減容処理設備設置に係わる実施計画の変更について

2023年4月27日

減容処理設備については、認可を頂き現場工事を実施中であり、現場進捗に伴い、実施計画に反映すべき事項が発生したため変更申請を実施する。

■ 主な変更点は以下の2点。

炎感知器設置エリア

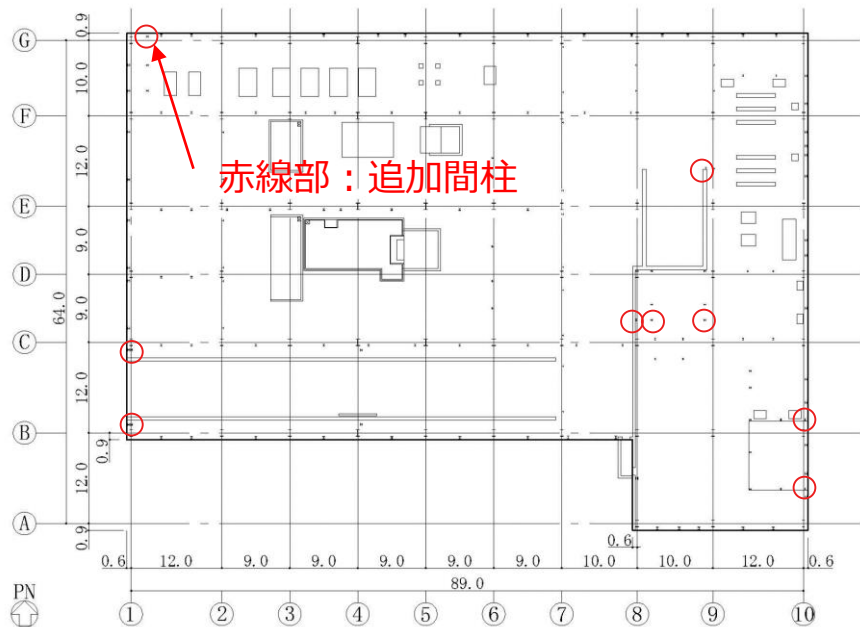
■ 火災検出設備について

下図のコンクリート減容処理室，金属減容処理室、大型金属処理室、搬入車両室について炎感知器を設置することとした。

当初計画では差動式熱感知器（空気管）にて計画をしていたが，設備運用後の維持管理が困難であることから当該エリアについて熱アナログ式スポット型検知器と炎感知器による火災検知に変更する。

運用後の保守性を考慮し、炎感知器を追加する。

図：1階平面図 (G.L.+0.3) (単位：m)

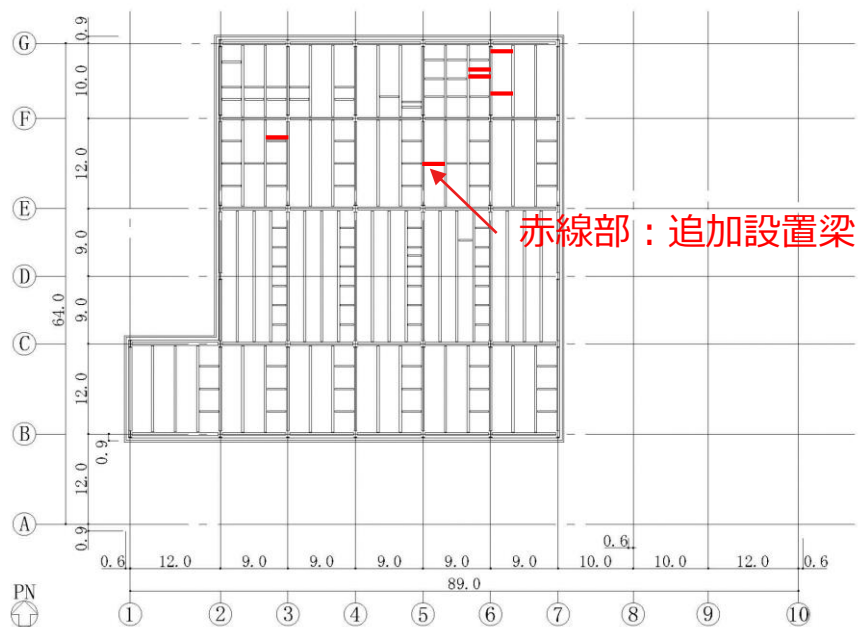
- 工事進捗に伴い、機電設備のサポート部材の追加設置をおこなった。
- 当該部材を追加設置したことにより、既認可内容と一部相違が発生したため、実績を実施計画へ反映する。

✓ 1階平面図、屋上平面図の反映箇所を以下に示す。

図：屋上階平面図 (G.L.+10.3) (単位：m)

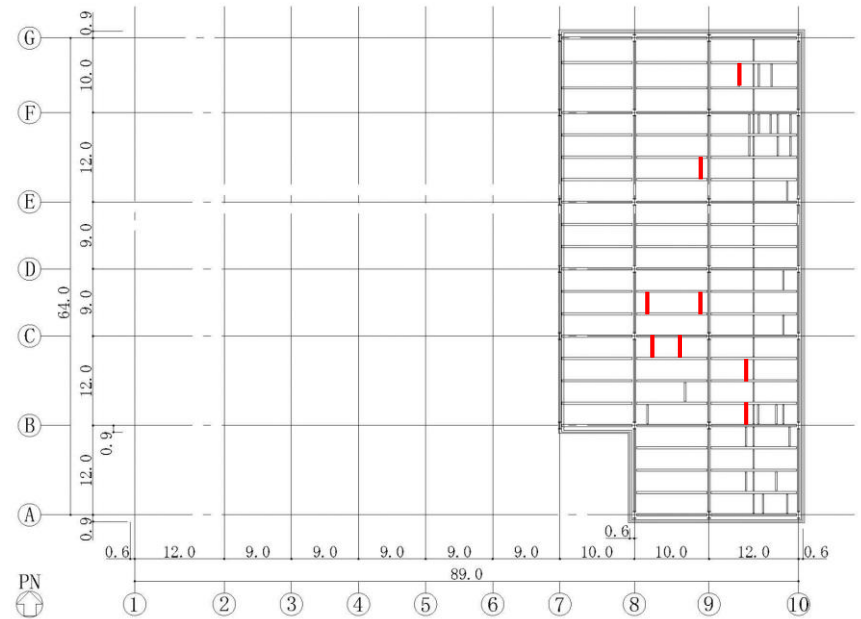
✓ 屋上平面図の反映箇所を以下に示す。

図-1 1階平面図 (G.L.+0.3) (単位:m)

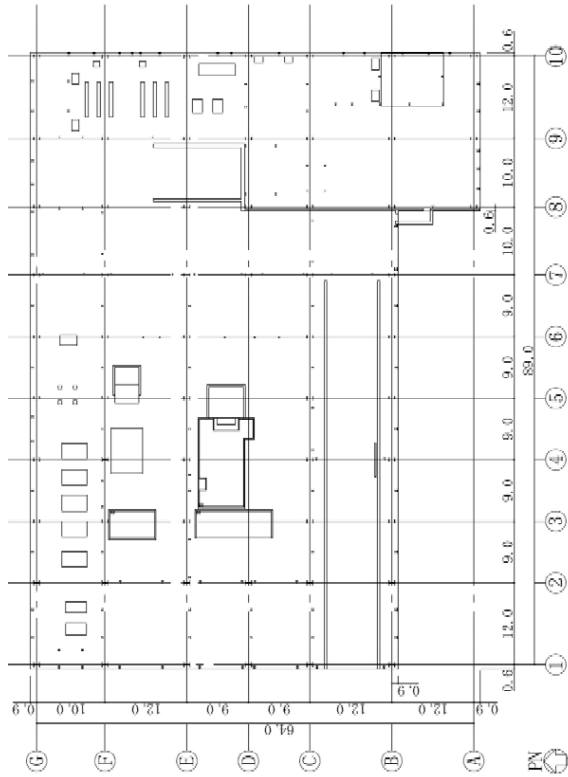
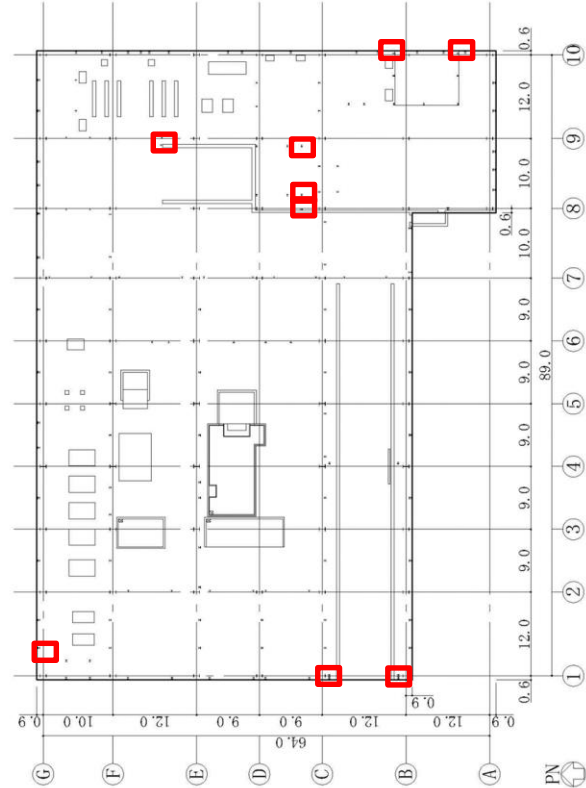
実施計画Ⅱ 記載事項	変更内容
2 特定原子力施設及び設備 工事の計画 2.46 減容処理設備	変更なし
2.46 添付資料－11 (火災防護に関する説明書並びに消火設備の取付箇所を明示した図面)	3.1 (1) 火災検出設備 感知方式の追加
2.46 添付資料－13 (減容処理建屋の構造強度に関する検討結果)	1.建屋の耐震性評価 1.1 評価方針 図-1, 2, 3, 4 の差し替え 1.3 評価結果 1.3.1 大梁の評価結果 現場実績の反映 1.3.2 柱の評価結果 現場実績の反映 1.3.4 基礎スラブの評価結果 現場実績の反映 1.4 保有水平耐力の検討 現場実績の反映
